Zürich, 1. Dezember 1982

Z 73/82

**Station Siggenthal und Strecke Turgi – Siggenthal
Aenderung an der Signalanlage und Inbetriebnahme von
automatischen Barrierenanlagen**

BUE „Chämihütte“ Km 29.329
 + BUE „Rooststrasse“ Km 29.986
 automatische Barrierenanlagen

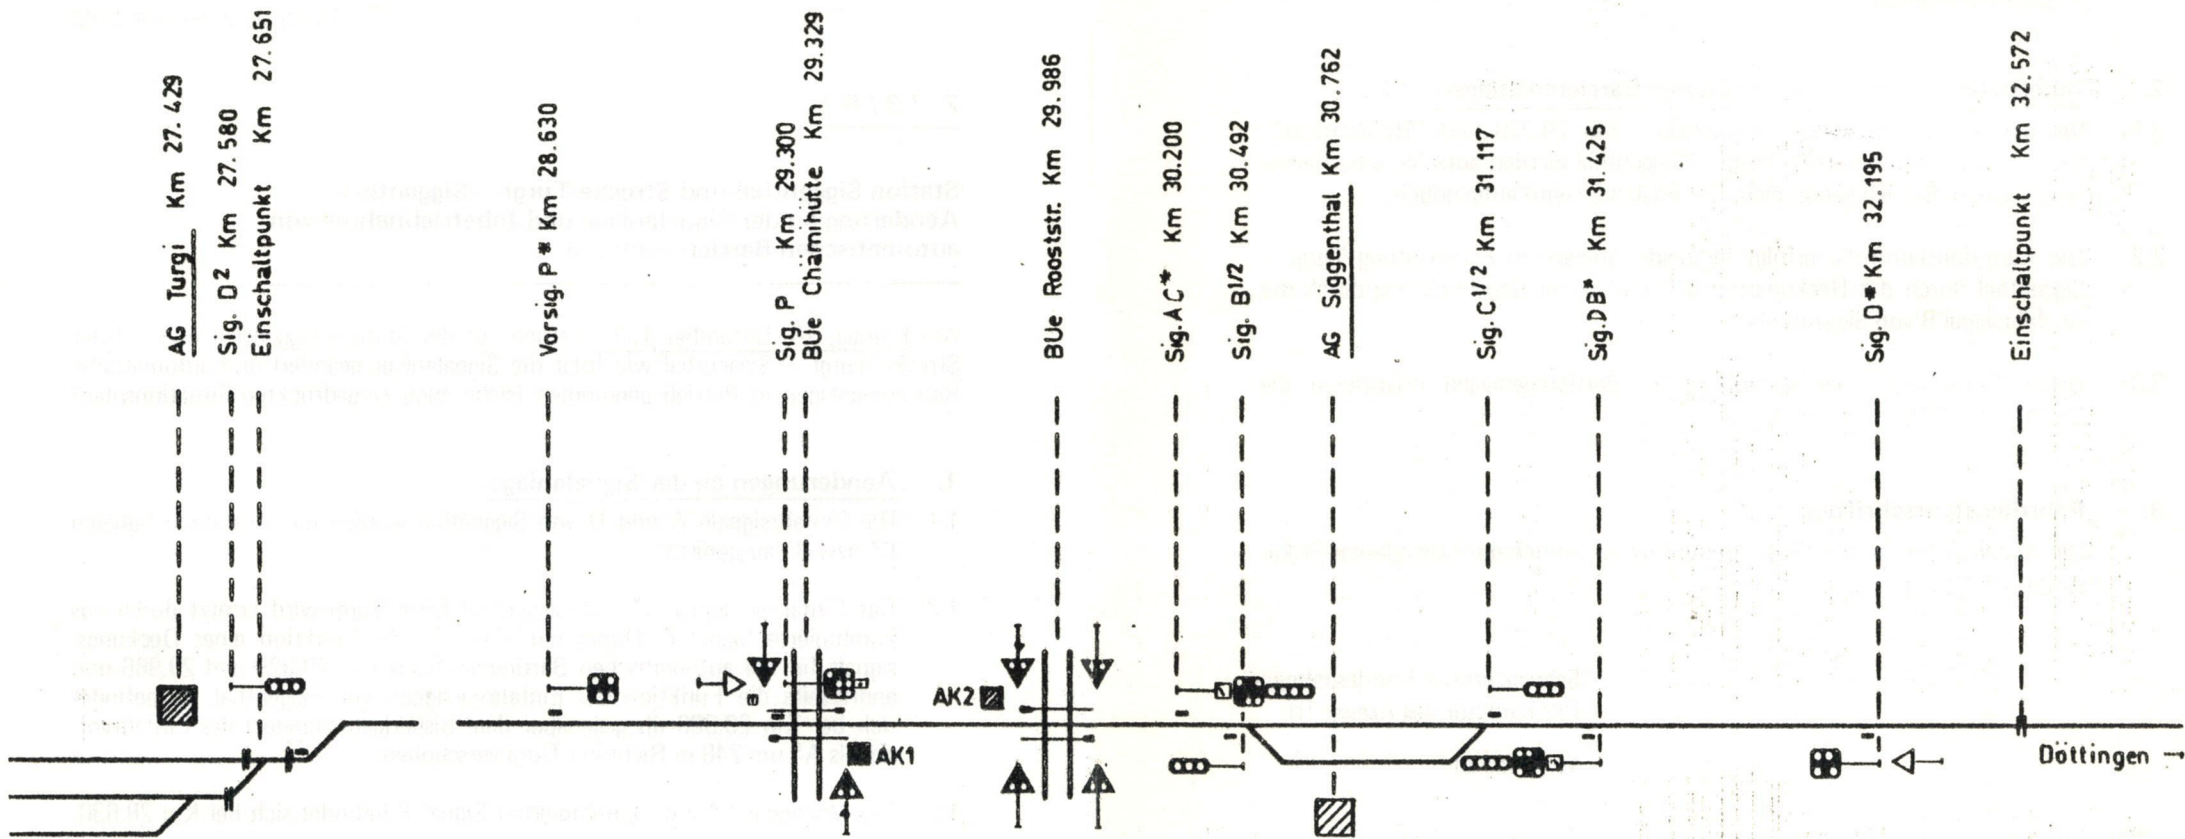
- 1.1 Die Einfahrsignale A und D von Siggenthal werden mit Ausfahrversignalen C* bzw B* ausgerüstet.
- 1.2 Das Einfahrversignal A* von Siggenthal Seite Turgi wird ersetzt durch das kombinierte Signal P. Dieses hat einerseits die Funktion eines Deckungssignals für die automatischen Barrierenanlagen Km 29.329 und 29.986 und andererseits die Funktion des Einfahrversignals von Siggenthal. Es befindet sich bei Km 29.300 dh gegenüber dem bisherigen Standort des Einfahrversignals A* um 248 m Richtung Turgi verschoben.

- 1.3 Das Vorsignal P* zum kombinierten Signal P befindet sich bei Km 28.630.
- 1.4 Das Einfahrversignal D* von Siggenthal Seite Döttingen wird um 70 m Richtung Döttingen verschoben. Neuer Standort: Km 32.195

- 1.5 Die Streckengeräte der Zugsicherung bei den Einfahrsignalen von Siggenthal und beim kombinierten Signal P übertragen entsprechend dem Signalbild den Halt- oder Warnimpuls. Bei den Einfahrversignalen D* und P spricht die Zugsicherung neu auch bei Fahrbegriff 2* an und es werden Merkzeichen nach RS Bild 88 aufgestellt.

2.1 Bei den Bahnübergängen "Chämihütte", Km 29.329 und "Rooststrasse", Km 29.986 auf der Strecke Turgi – Siggenthal werden automatische Barrierenanlagen in Betrieb genommen. Der Posten Ze wird aufgehoben.

2.2 Die Funktionskontrolle erfolgt für beide Anlagen in Fahrrichtung Turgi – Siggenthal durch das Deckungssignal P und in der Gegenrichtung durch das Ausfahrtsignal B von Siggenthal.
